Il Presidente dell'ASSOCIAZIONE COMITATO PER LA RIDUZIONE DELL'IMPATTO
AMBIENTALE DELL'AEROPORTO DI TREVISO

POSSIBILI INADEMPIENZE E CONFLITTO DI RUOLO DEL PROPONENTE ENAC SULLA GESTIONE E CONTROLLO DELL'APPLICAZIONE DELLE NORME DI SICUREZZA DEI PIANI DI SVILUPPO AEROPORTUALE DEI MASTER PLAN DELL'AEROPORTO "A. CANOVA" DI TREVISO"

Oggetto: Richiesta provvedimento di limitazione o sospensione del **Certificato di Aeroporto** (Allegati **A21A** e **A21B**).

ALLEGATO A2

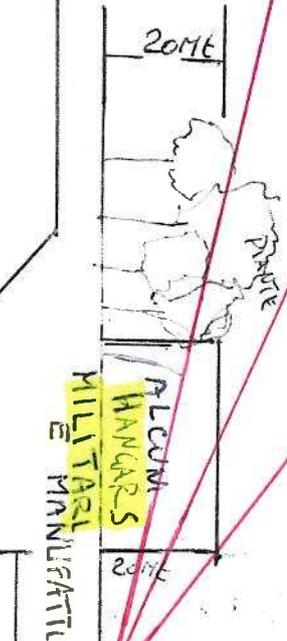
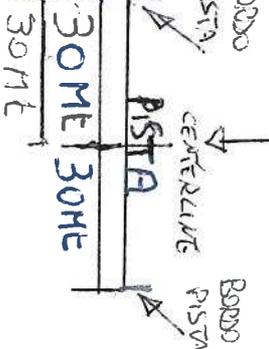
SUPERFICIE DI TRANSIZIONE CHE DEVE ESSER LIBERA DA OSTACOLI

PENDENZA 14,3%
PRESCRITTO DALLA NORMATIVA ENAC/140

PENDENZA 41%
PENDENZA 26%

NOTA IMPORTANTE:

VEDERE COME LE TRE PROIEZIONI DI PENDENZA

CHE RAGGIUNGONO LA PENDENZA CON VALORE

DEL 41%. SFORNO, IN MODO INACCETTABILE, IL

LIMITE DI PENDENZA PRESCRITTO DALLA NORMATIVA

ENAC/140 A CAUSA DELL'ALTEZZA DEGLI HANGAR

ALLEGATO A1B

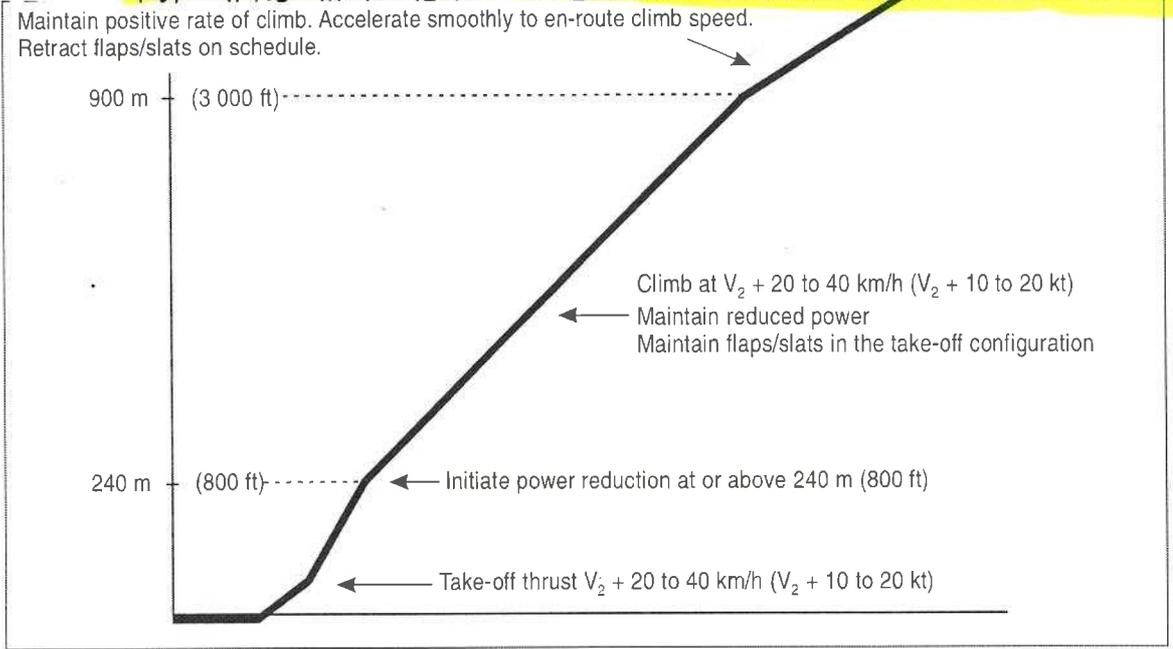
- a- del **27%** delle alberature di Quinto di Treviso (Allegato **A22**);
- b- del **18%** nel tratto del sorvolo di Treviso (Allegato **A1B**);
- c- del **41 %** sul lato sud della pista- Presenza Hangar e manufatti militari (Allegato **A2**);
- d- di altezze varie come mostrano i restanti Allegati.

NON SIANO APPLICATE PERCHÉ ENAC NON HA RICHIESTO AD ENAV DI PUBBLICARLE IN A.I.P.

LATO SUD DELLA PISTA
GRAFICO POSIZIONE HANGAR
E MANUFATTI MILITARI
RISTRETTO ALLA PISTA
LATO SUD

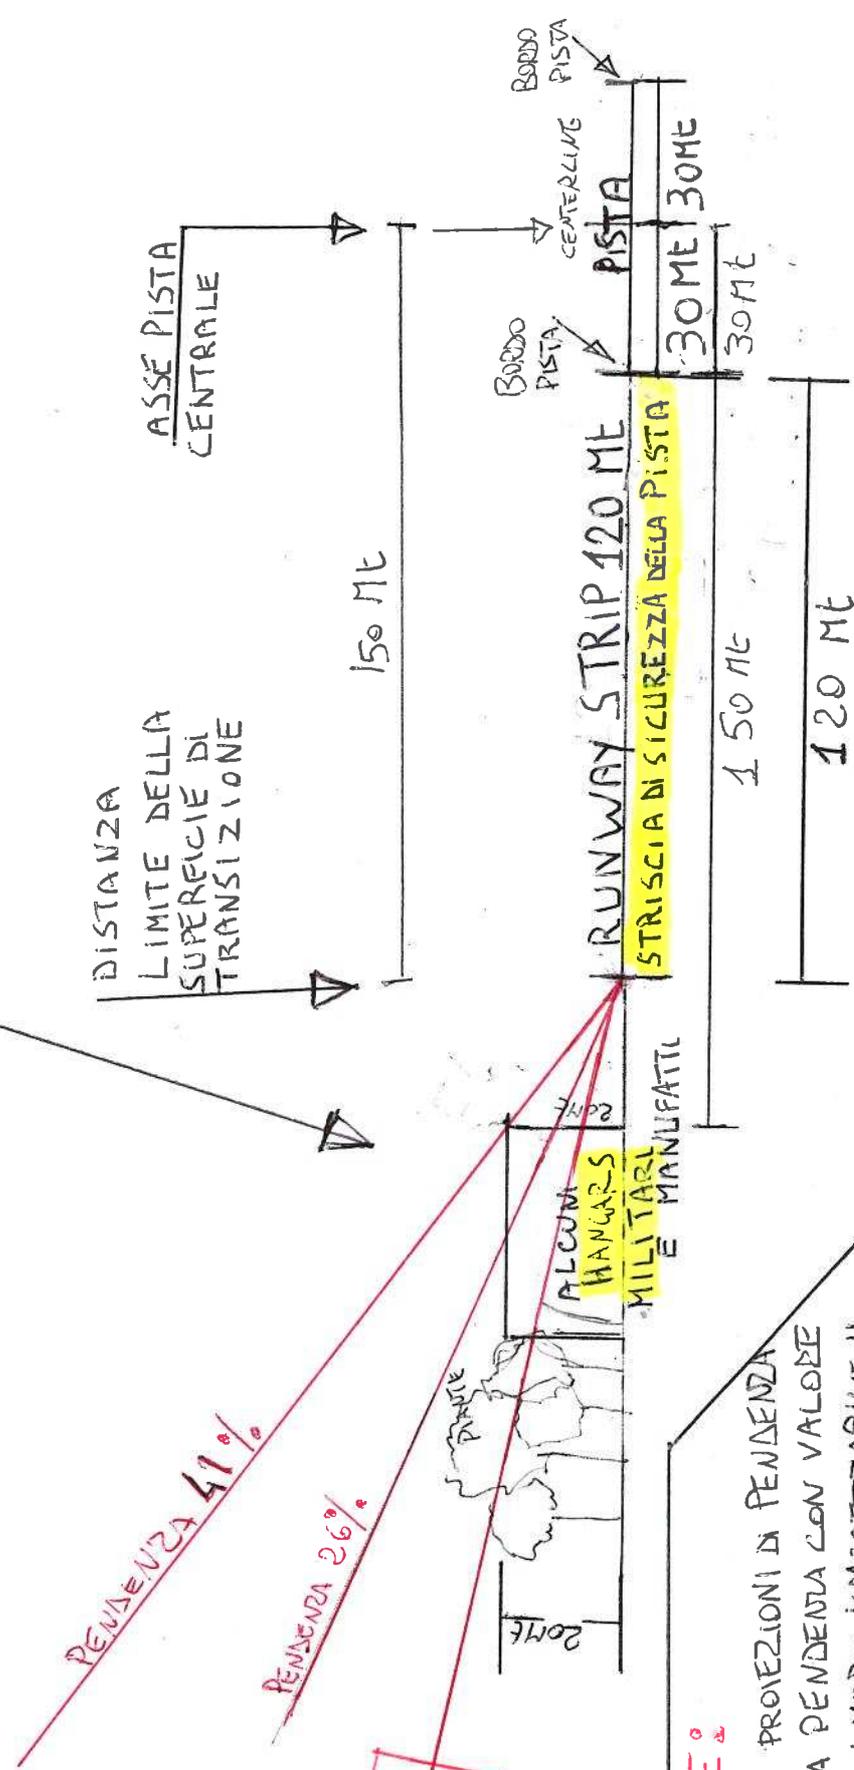
SUPERFICIE DI
TRANSIZIONE CHE DEVE
ESSER LIBERA DA
OSTACOLI

**PENDENZIA 14,3%
PRESCRITTO DALLA
NORMATIVA ENAC/CODICE**

NOTA IMPORTANTE:
VEDERE COME LE TRE PROIEZIONI DI PENDENZIA CHE RAGGIUNGONO LA PENDENZIA CON VALORE DEL 41% SFORANO, IN MODO INACCETTABILE, IL LIMITE DI PENDENZIA PRESCRITTO DALLA NORMATIVA ENAC/1040 A CAUSA DELL'ALTEZZA DEGLI HANGAR MILITARI SUL LATO SUD DELLA PISTA

ALLEGATO
A 4

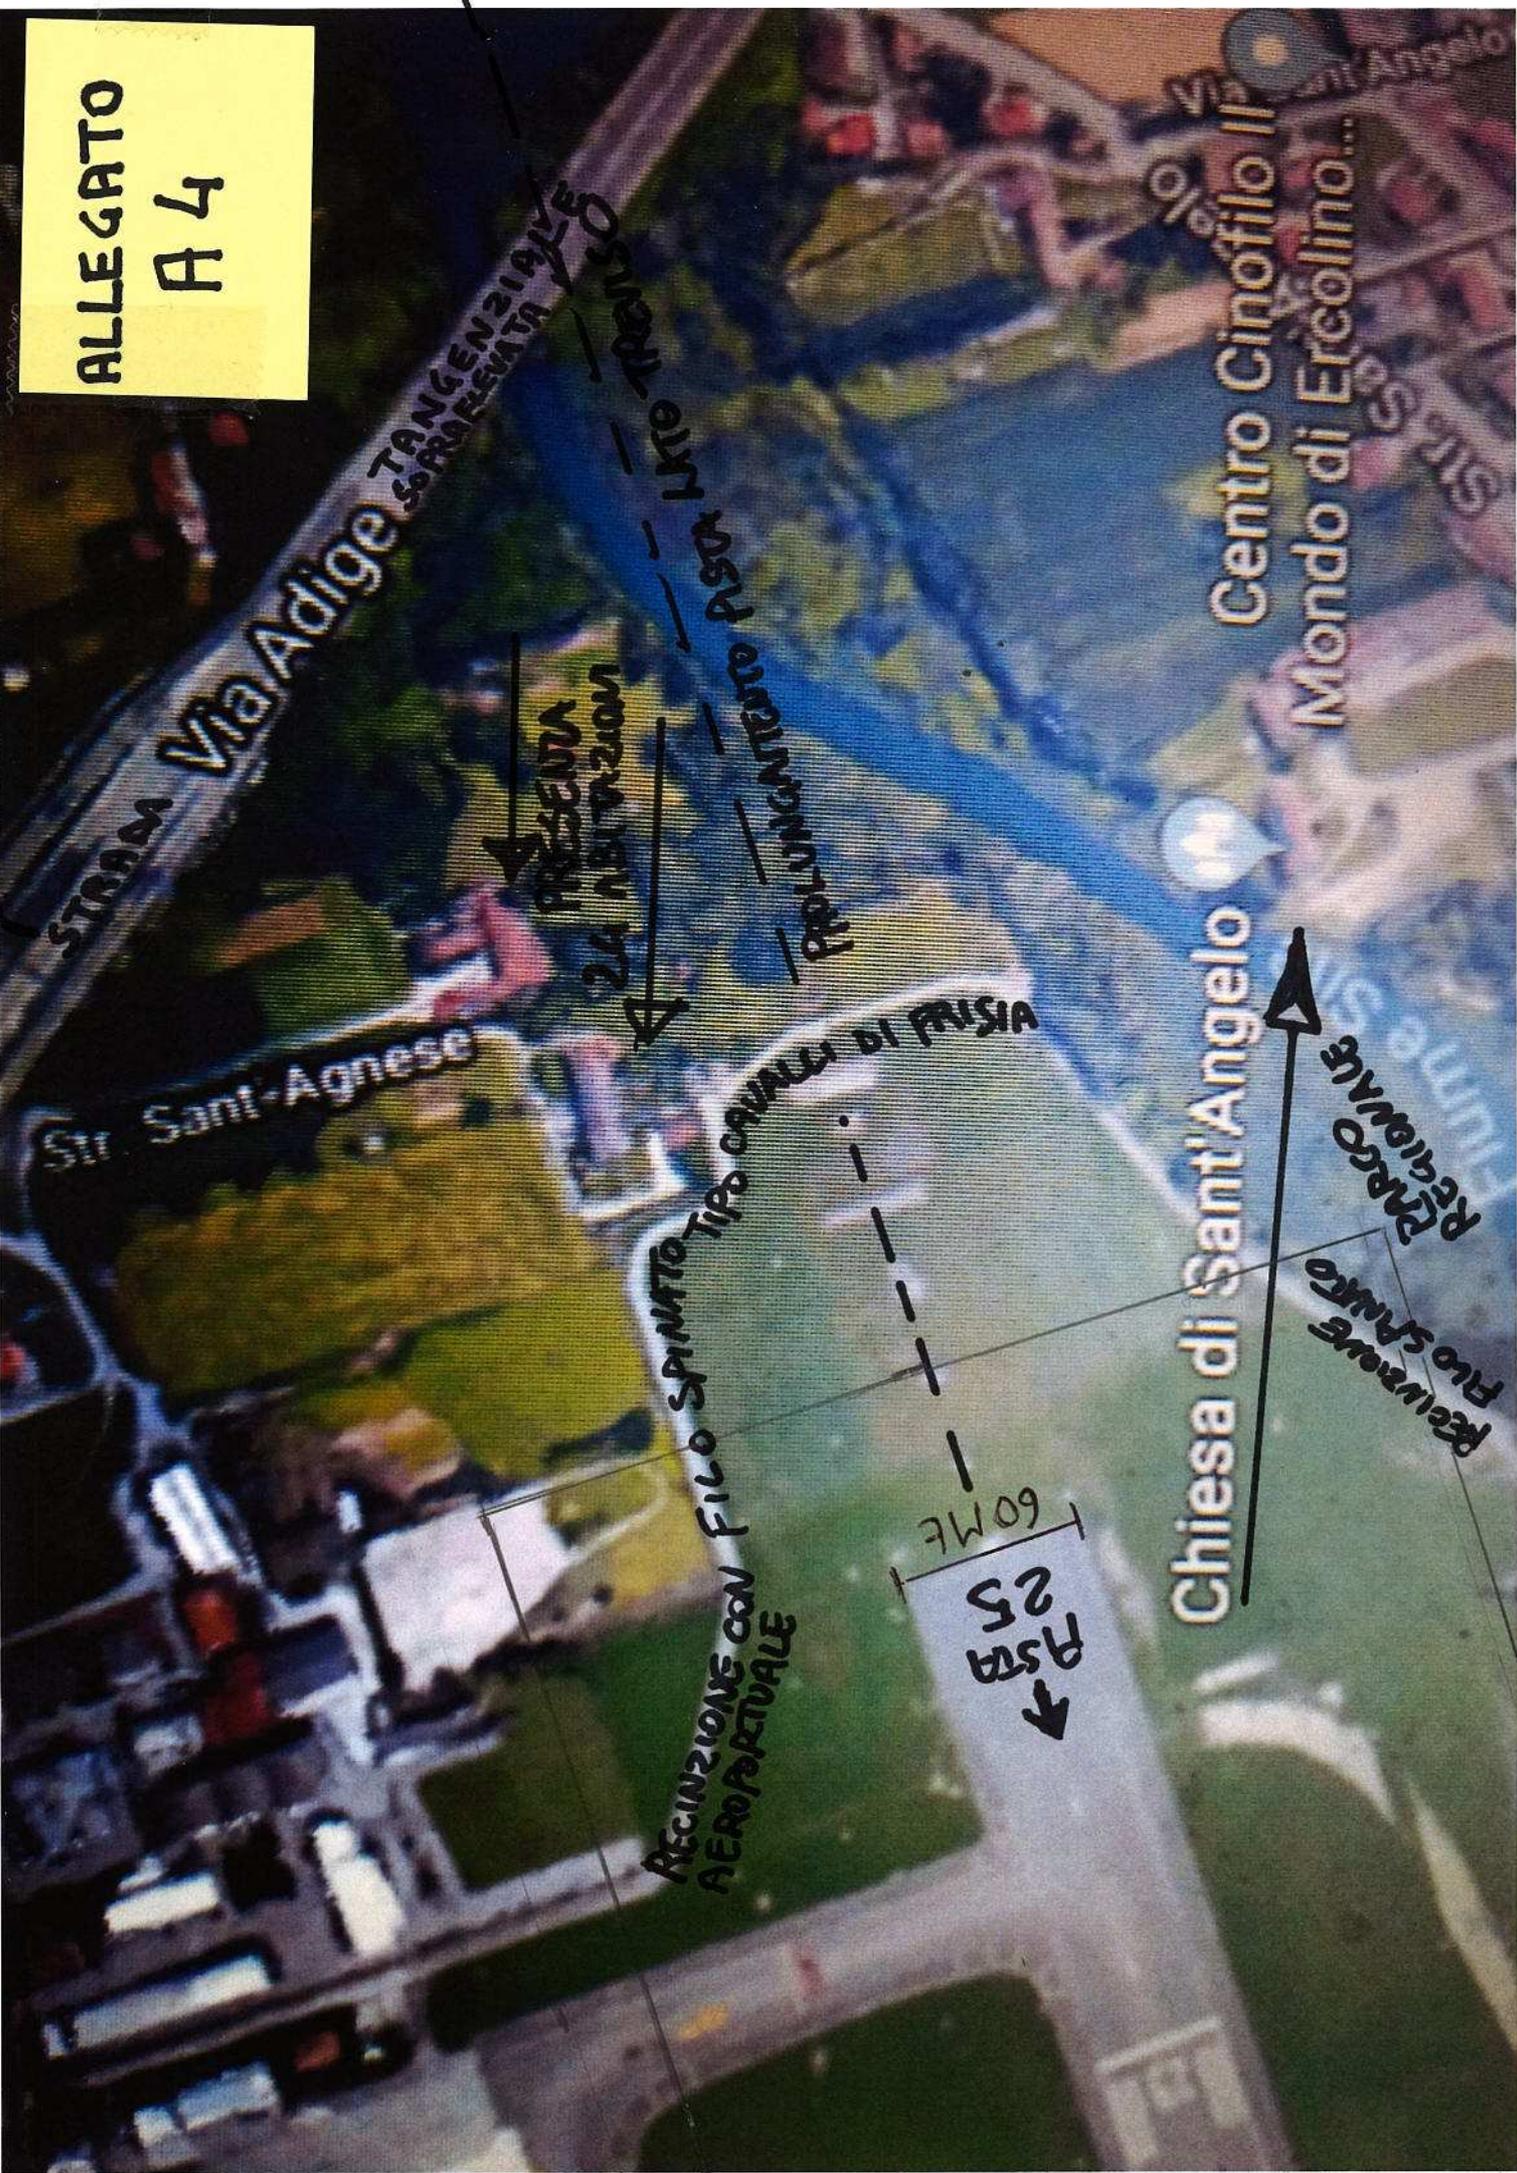
- 1- che l'ostacolo della possente recinzione di filo spinato, alta tre metri (tipo cavalli di Frisia), costituisce un grave pericolo in caso di incidente fuori pista.
Per ragioni di sicurezza dell'Ordine Pubblico non è possibile eliminare detta recinzione di filo spinato, distante 50 mt a lato della testata pista (sul lato est) che ha uno sviluppo a forma di corona intorno alla testata est della pista (Allegati **A4, A5** e **A11** in particolare). Esistono, altresì, altri ostacoli nell'area del Parco Regionale del Sile sui due lati della pista, specie sul lato Est: abitazioni, manufatti, alte alberature e Strada Tangenziale sopraelevata sul fiume Sile, che costituiscono un elevato rischio della Sicurezza (Allegati **A4, A5, A6, A11**);

RECINZIONE CON FILO SPINATO TIPO CAVALLI DI FRISIA
60M
FSB
25
→

**ALLEGATO
A 8**

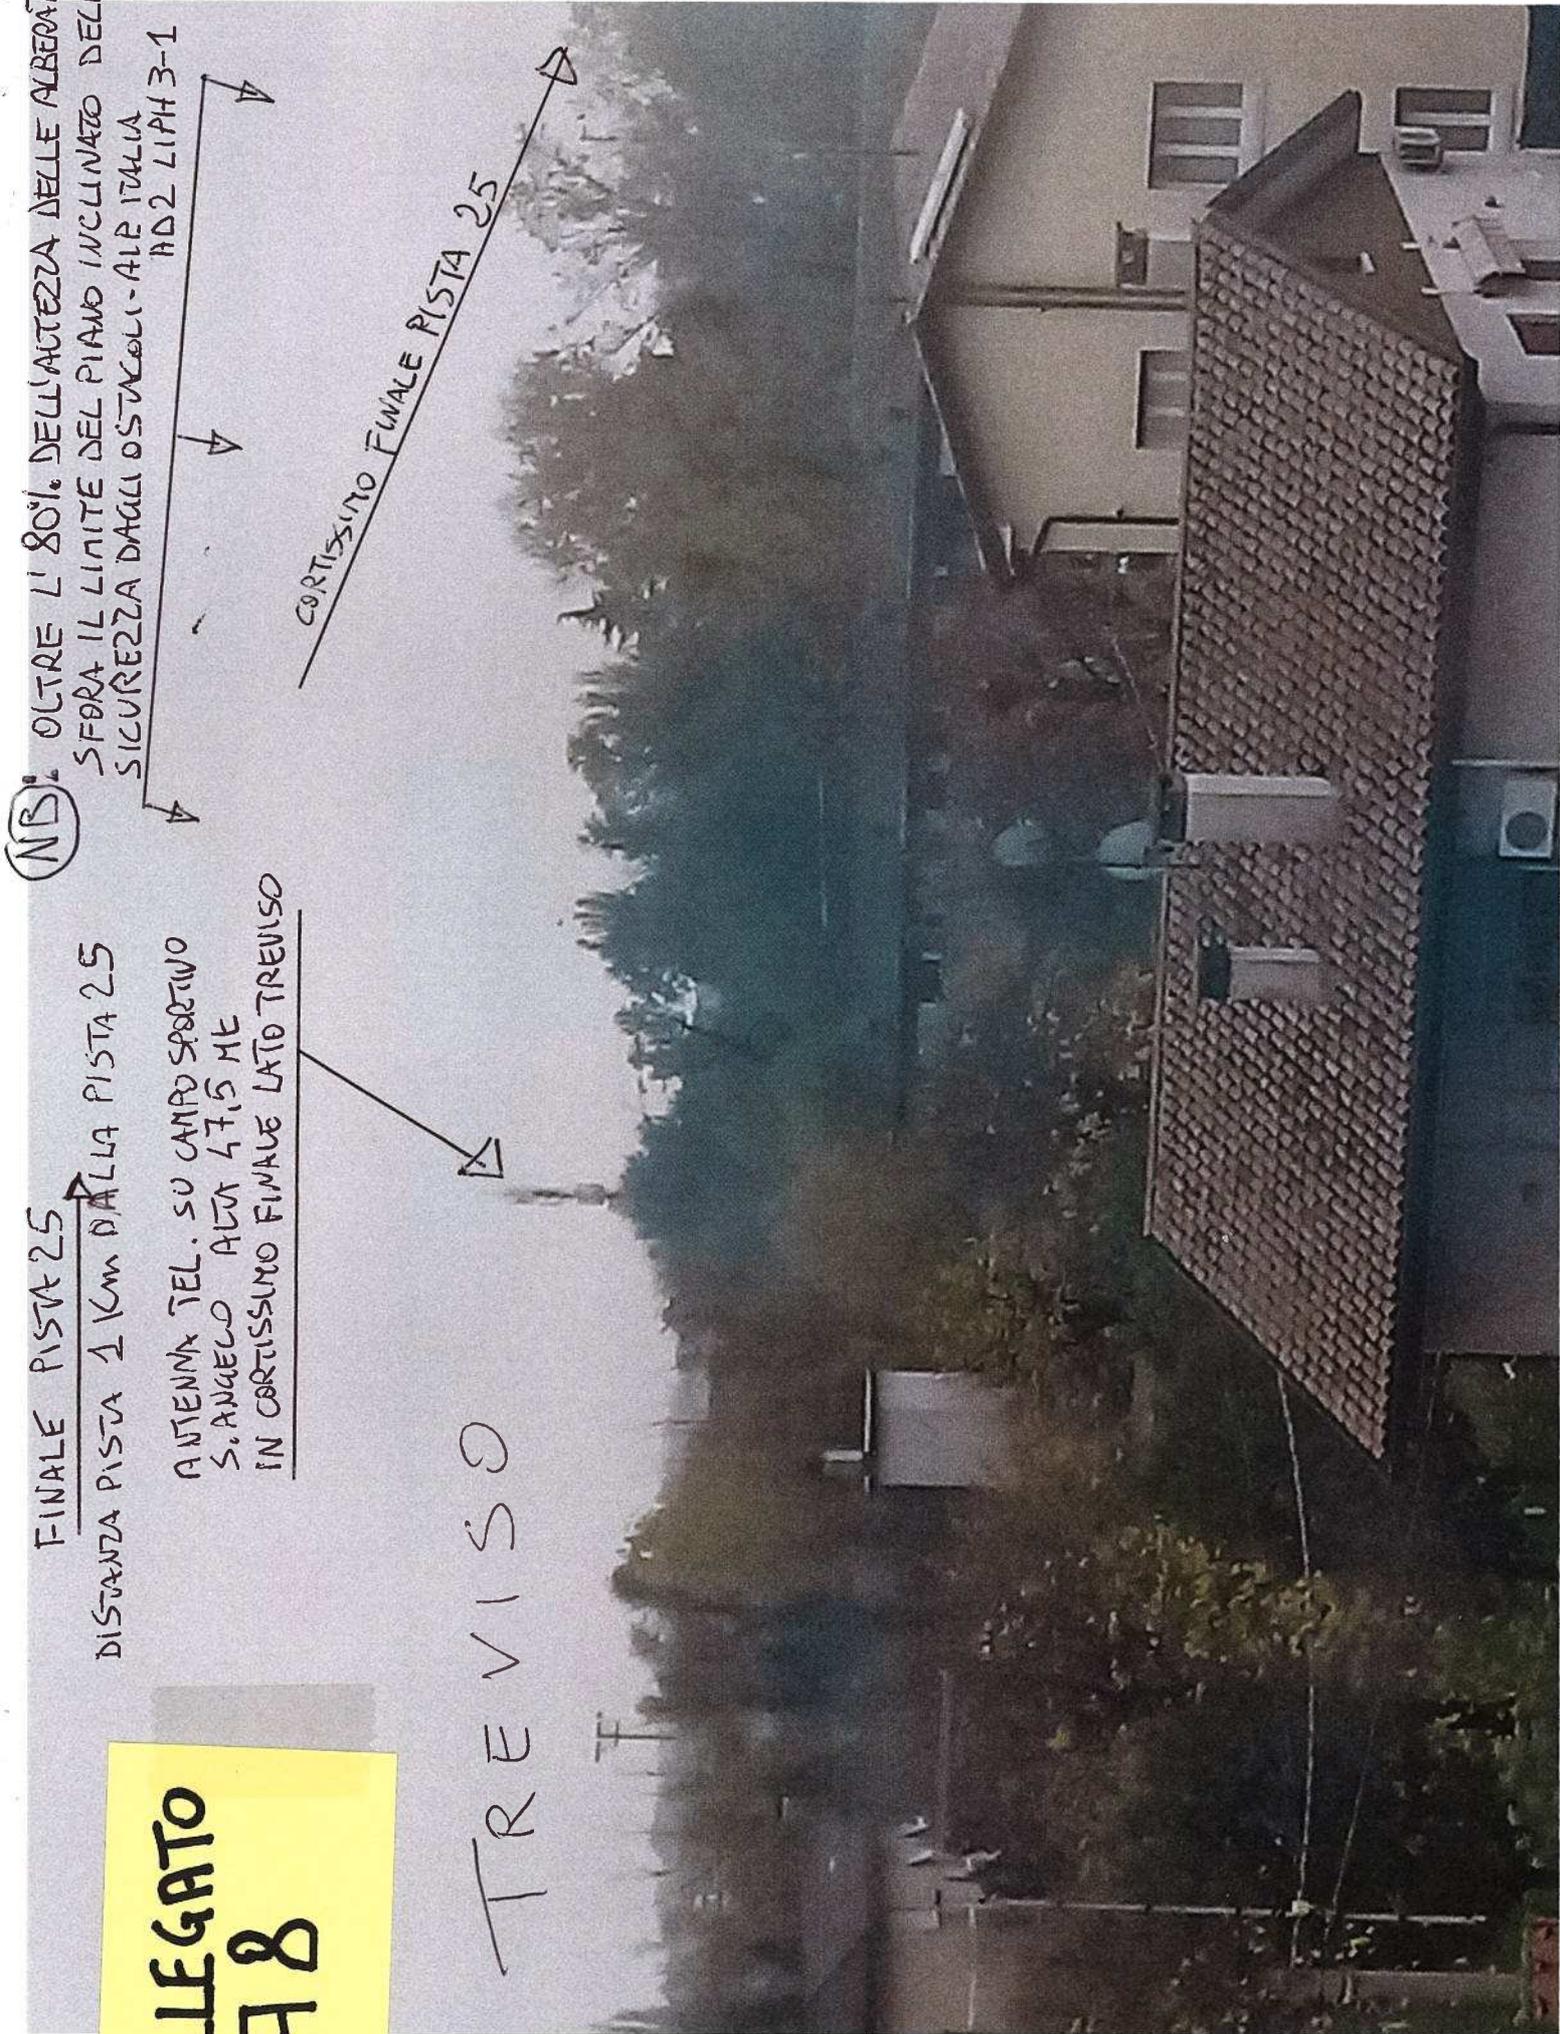
ANTENNA TEL. SU CAMPO SPORTIVO
S. ANGELO ALTA 47,5 ME
IN CORTISSIMO FINALE LATO TREVISO

O STACCO ALBERI A 150 ME
DALL'INIZIO PISTA CHE SFORNO LA PENDENZA DI 1,20%.
PREVISTA NELLA CARTA DEGLI OSTACOLI CON LIMITAZIONI OPERATIVE.
RIPORTATI IN AIR ITALIA AD2 LIPH 3-1
